Saksnr	Utvalg	Type	Dato
34/2019	Utval for drift og utvikling	PS	07.05.2019

GBNR 45/140 - Klage på rammeløyve til utlegging av flytebrygge - Vikebø

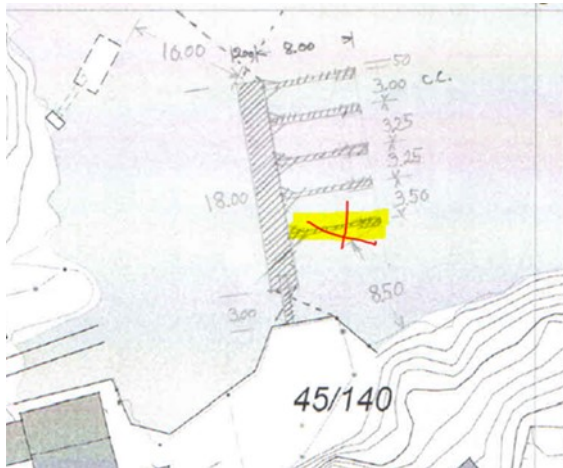
Rådmannen gav rammeløyve i vedtak datert 28.11.2018, saksnr. 280/2018, men stilte som vilkår at den innerste uteliggaren mot gbnr. 45/25 vert fjerna, som vist på kartet under:

Tiltakshavar har valt å hyre inn eit firma til å foreta målingar i sjøen i denne saka. Målingane vart sendt til kommunen i e-post den 27.3.2019, og viser følgjande:

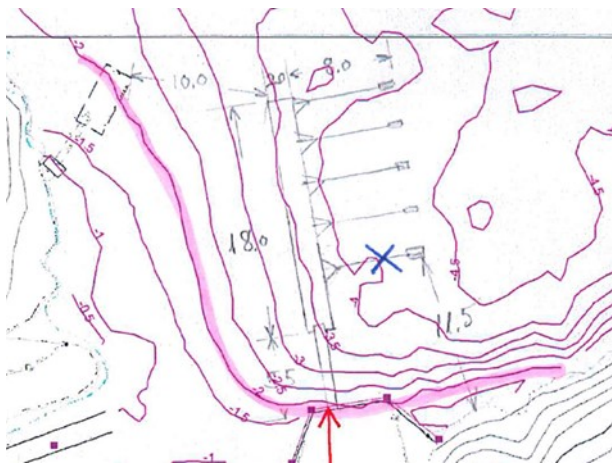
Irmelin Kårbø har på vegne av ho og Trond Øyvind Kårbø sendt brev til kommunen, den 22.4.2019, der ho viser til at målingane er teke ved middelvatn, medan dei skulle vore teke ved middels låg vasstand. Ho meiner difor at målingane ikkje er relevante for saka.

Målingane viser at flytebrygga med stort sannsyn er omsøkt plassert utanfor tiltakshavar si eigedomsgrense.

Rådmannen kan etter dette ikkje sjå at det er «åpenbart» at tiltakshavar ikkje kan søkje om ei plassering som han har gjort i denne saka, jf. pbl § 21-6. Av den grunn finn ikkje rådmannen grunnlag for å ta stilling til om målingane som er gjort er teke på riktig tidspunkt. Ei tvist om eigedomsretten må partane eventuelt løyse privat, ved å bringe saka inn for domstolane. Det same gjeld for tvist om

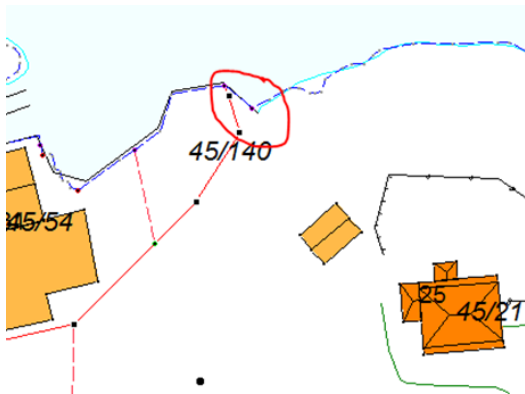
Det må vurderast om omsøkt plassering er til vesentleg ulempe for tilkomst til gbnr. 45/21 sin bruksrett til eksisterande kai, som vist på kartet under, og/eller for tilkomst til båtfesterett på Saueneset, som ligg på gbnr. 45/25.

Utsnitt av teknisk kart:

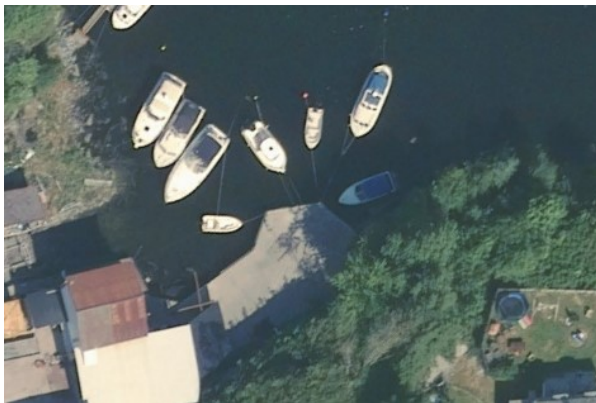
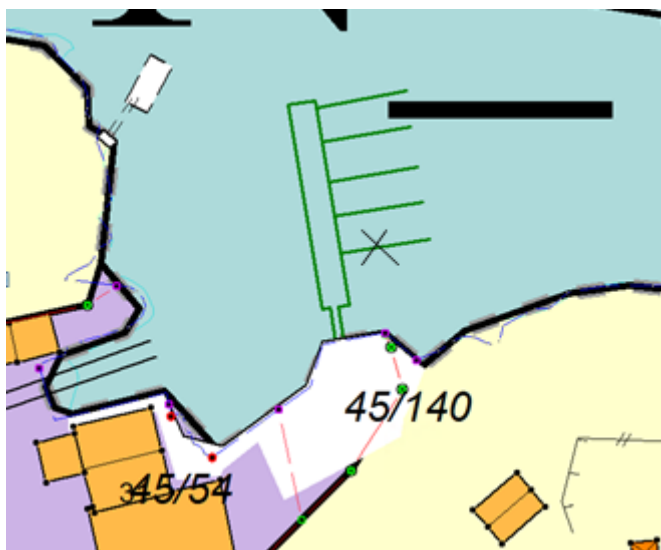
Når det gjeld gbnr. 45/21, vurderte rådmannen det i første omgang slik at omsøkt plassering, med fem uteliggjar, ville vere til vesentleg ulempe for tilflotten til gbnr. 45/21. Avstanden ville då vere 8,5 meter frå innerste uteliggjar og til land. Plassering av båt ved innerste uteliggjar ville dermed vere til vesentleg ulempe for tilkomst til gbnr. 45/21 sin bruksrett til kaien. På bakgrunn av dette stilte rådmannen vilkår om at den innerste uteliggaren vert fjerna.

Rådmannen har lagt omsøkt plassering inn i kommune sitt kart og kontrollmålt tiltaket. Rammeløyve

som vart gitt i vedtak datert 28.11.2018, saksnr. 280/2018, inneber ein avstand på om lag 12 meter frå den innerste uteliggaren og kaien. På bakgrunn av dette kan ikkje rådmannen sjå at bruk av flytebrygga vil vere til vesentleg ulempe for tilkomst til gbnr. 45/21 sin bruksrett til kaien.

Rådmannen finn dermed ikkje grunnlag for å endre denne vurderinga i klageomgangen.
